dotyczy: wniosku o uzgodnienie dokumentacji projektowej – przedłużenie Drogi Gospodarczej wykonanej w ramach budowy Trasy Kwiatkowskiego Etap III do łącznika pod przejazdem PGI do Leszczynki w Gdyni – przebudowa sieci gazowej

UZGODNIENIE

Dot.: warunków na przebudowę sieci gazowej..

dotyczy: projektu przebudowy gazociągu niskiego ciśnienia DN100 w związku z przedłużeniem drogi gospodarczej wykonanej w ramach budowy trasy Kwiatkowskiego etap III do łącznika pod przejazdem PG1 do ul. Leszczyki w Gdyni

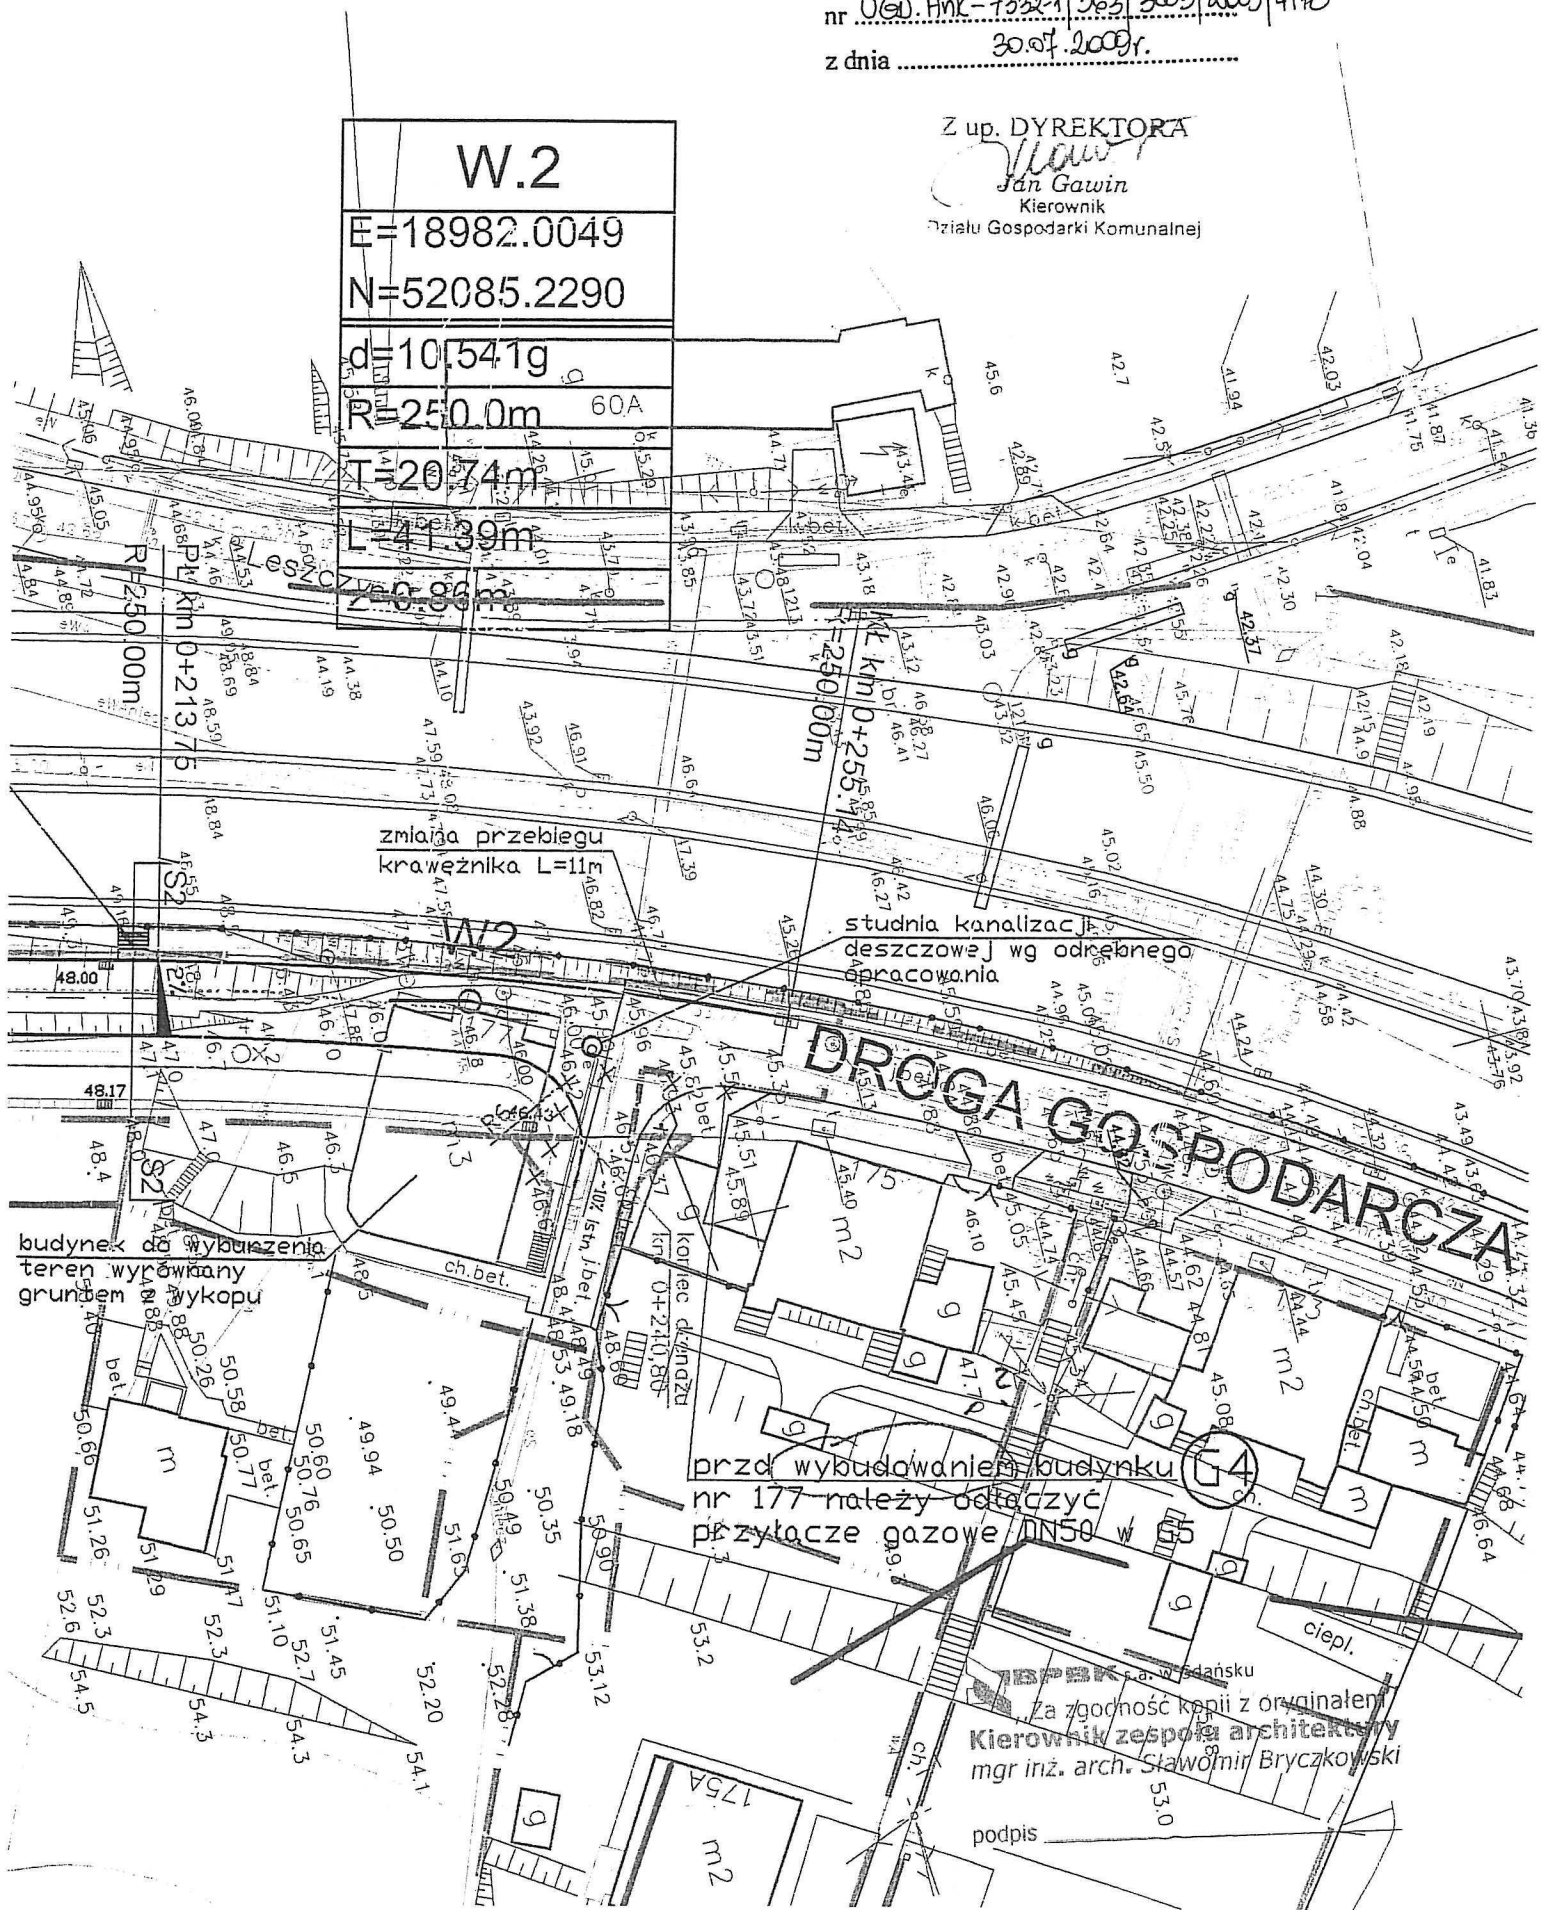
zmiana przebiegu
krawężnika L=11m

przed wybudowaniem budynku nr 177 należy odciec przyłącze gazowe DN50 w

W odpowiedzi na Wasze pismo z dnia 09.01.2009r Rejon Dystrybucji Gazu w Rumi informuje, że istniejący gazociąg n/c dn 100 stal. koliduje z projektowaną drogą gospodarczą.

- projekt przebudowy gazociągu n/c dn 100 stal. (odcinek zaznaczono na mapie jako „A-A” o długości L=25m w rurze ochronnej) i w 2-ch egz. przedłożyć do uzgodnienia w Dziale Technicznym RDG w Rumi, ul. Hodowlana 21,
